AUTORISATION D'EXTENSION EN SOUTERRAIN

DE LA CARRIERE DE CORMEILLES EN PARISIS

PAR LA SOCIETE PLACOPLATRE

RAPPORT CONCERNANT L'ENQUÊTE PUBLIQUE

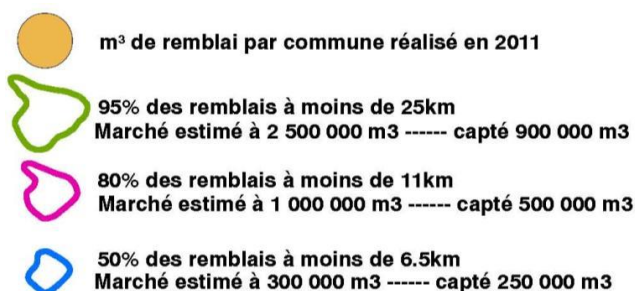
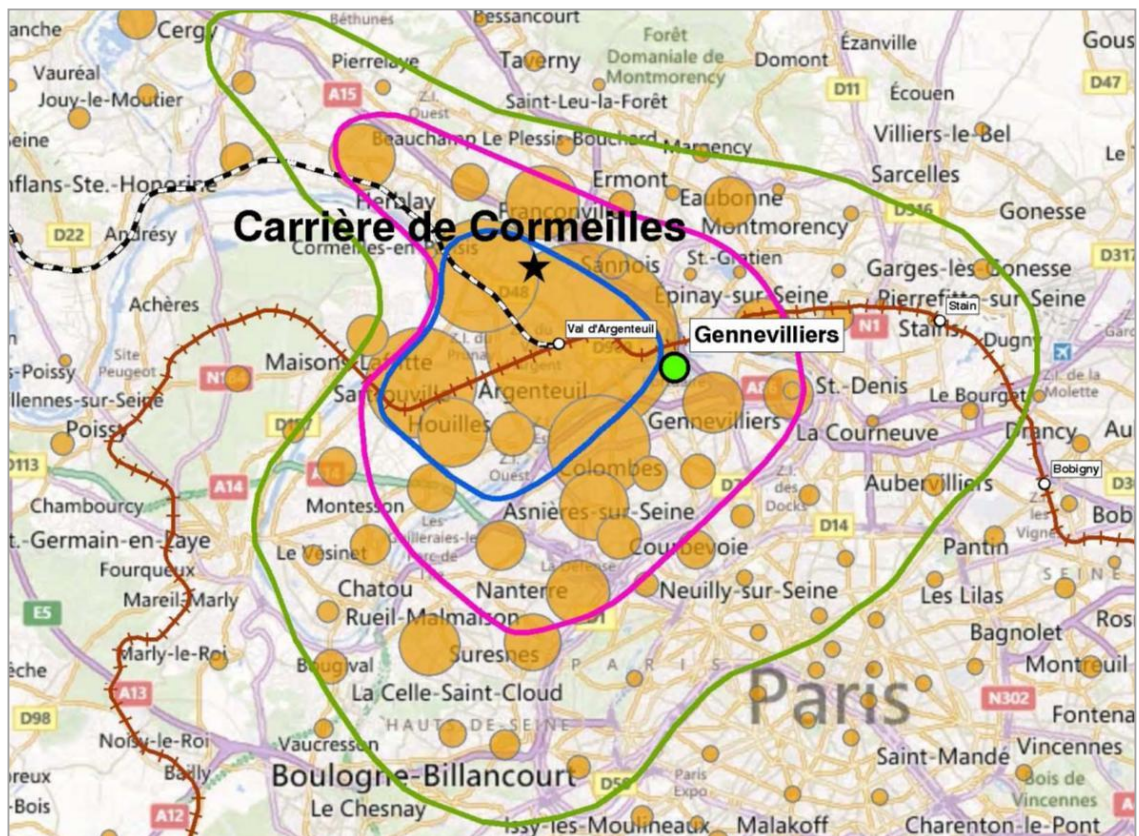
- *Pourquoi choisir de répartir le trafic routier 40/60 entre les entrées nord et sud de la carrière ?*

Réponse du pétitionnaire : Pour estimer cette répartition qui est indiquée entre autres p253 du tome 3 [NdCE : du dossier soumis à enquête], nous sommes partis de l'étude réalisée par

CDVia en mars 2013, qui a analysé notamment les origines actuelles des poids-lourds pour les mois de septembre et octobre 2012. Cette étude conclut que, si l'entrée depuis le Nord existait, la distribution sur les différents accès serait la suivante : 32% des entrées par le Nord et 68% des entrées par le Sud. Ces éléments ont été présentés lors de la CLIS de 2014 (Commission Locale de Concertation et de Suivi).

Carte extraite de la figure 36 du tome 3 : habitations et principaux établissements recevant du public

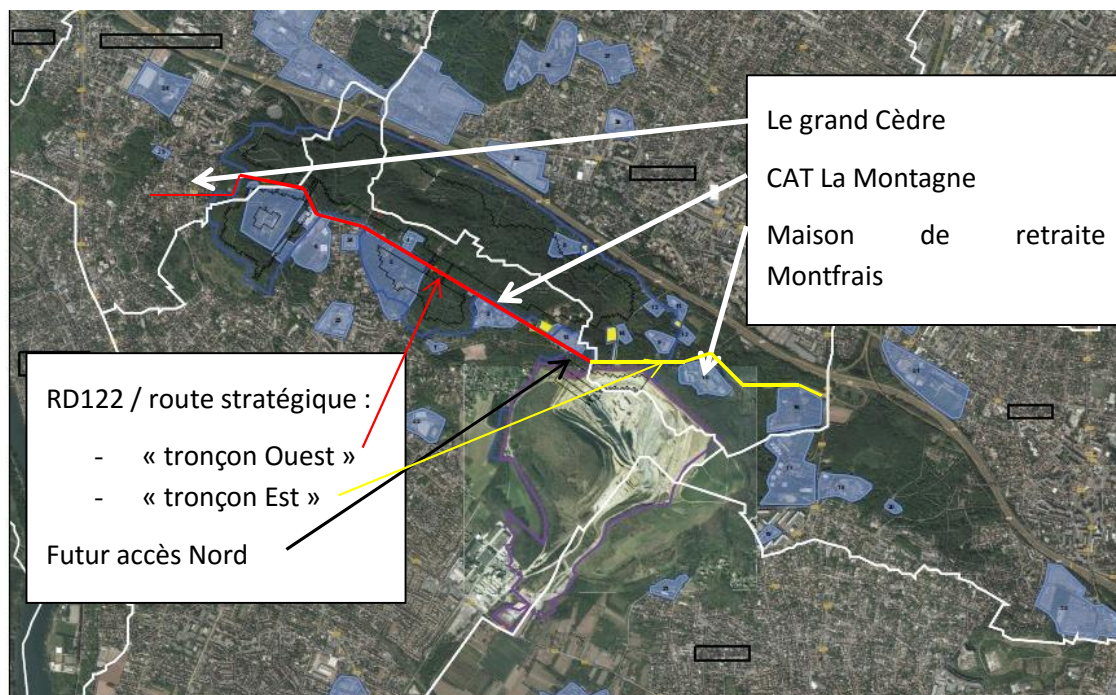
- **En particulier, quelle sera l'incidence sur le trafic routier sur la « route stratégique » (trafic actuel, variation attendue) ? Quelles seront les nuisances en termes de bruit et de pollution, prévoit-on un dispositif pour protéger les riverains, la maison de retraite et les établissements accueillant des personnes handicapées de l'accroissement du trafic routier ?**

Réponse du pétitionnaire : Il n'y aura pas de camions induits par la carrière sur la majeure partie de la route stratégique à savoir tout le tronçon ouest de la future entrée de carrière,

illustré en rouge sur le plan ci-dessous. Les camions rejoindront la carrière en empruntant le tronçon du CD122 (en jaune) qui fera l'objet d'un renforcement depuis la bretelle de sortie de l'A15.

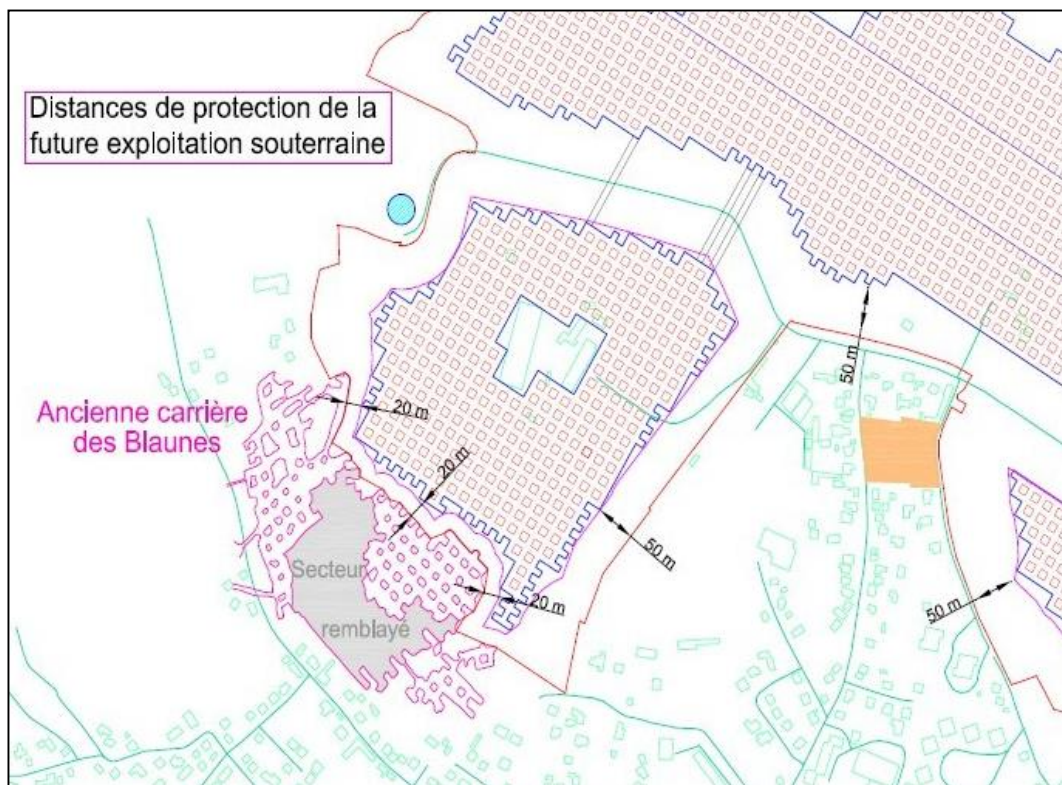
- **Comment seront gérées les anciennes carrières dites des Blaunes et les risques de fontis correspondants ? Ne faut-il pas procéder à leur comblement préventif par précaution ?**

Réponse du pétitionnaire : Placoplatre conservera une distance de protection de 20m entre sa zone d'extraction (autour du Fort) et l'ancienne carrière des Blaunes.

Cf. p74bis [NdCE : du dossier soumis à enquête]. Cette distance garantit l'absence d'interférence avec le projet.

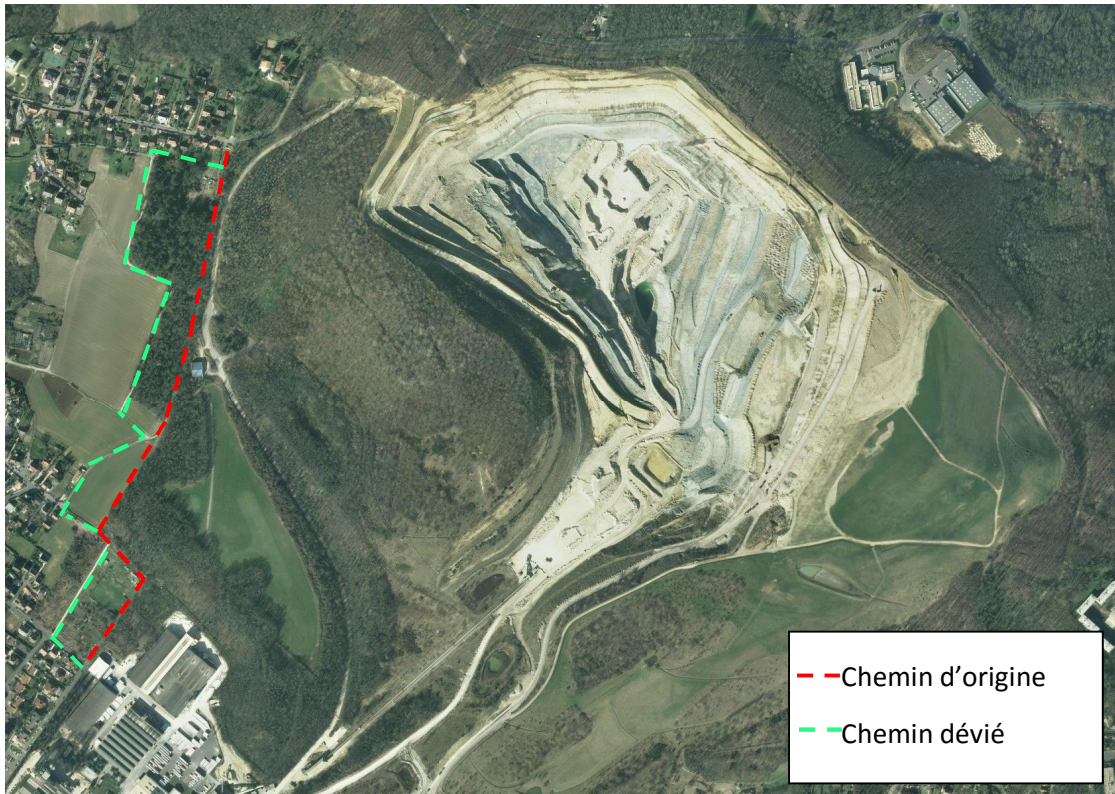
- *Peut-on mieux préciser le périmètre et l'exploitation projetée, tenant compte de la localisation des galeries, ainsi que des voiries internes avec les plans de circulation à l'intérieur de la carrière au voisinage de toutes les constructions et infrastructures ? En particulier, qu'en est-il à proximité des habitations situées à l'ouest de la carrière ?*

Les distances de protection tiennent compte de la topographie en surface. En effet, la circulaire n°96-52 du 2 juillet 1996 indique « La zone de protection doit avoir une largeur de 10 m, augmentée de la moitié de la différence de côte entre le niveau de base de l'exploitation et le niveau du sol au droit de cette distance de 10m, sans qu'il soit nécessaire dépasser de au total 50m. »

Au niveau du périmètre de demande, la hauteur de recouvrement varie de 40 à 80m. Par exemple, là où le recouvrement est de 40m, la distance de recul sera de 37m, distance résultant de l'équation $10 + (40+2+12,5)/2 = 37$.

Là où le recouvrement est maximal (80m), la distance de recul sera de 50m, car le résultat de l'équation $10 + (80+2+12,5)/2 = 57$, ce qui est supérieur à 50.

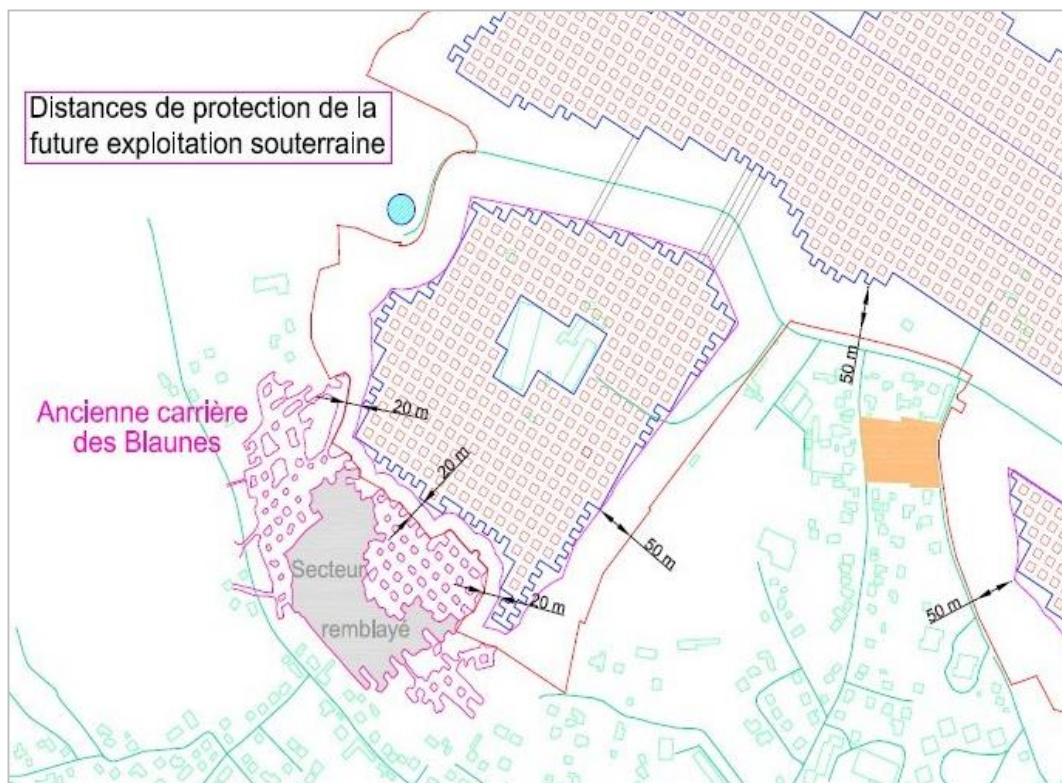
- *Variante 1 (remblaiement des carrières des Blaunes),*

Réponse du pétitionnaire : Pour des raisons de sécurité, les vides de l'ancienne carrière des Blaunes (jamais exploitée par Placoplatre) ne sont pas visitables et sont déjà partiellement remblayés. Cf. p74bis du tome 2 du dossier soumis à enquête publique.

En outre, pour des raisons réglementaires, Placoplatre ne pourra s'y déplacer ni y exercer une quelconque activité, notamment de remblayage. En effet, l'ancienne carrière des Biaunes se situe en dehors du périmètre de carrière sollicité par Placoplatre, et hors de sa maîtrise foncière.
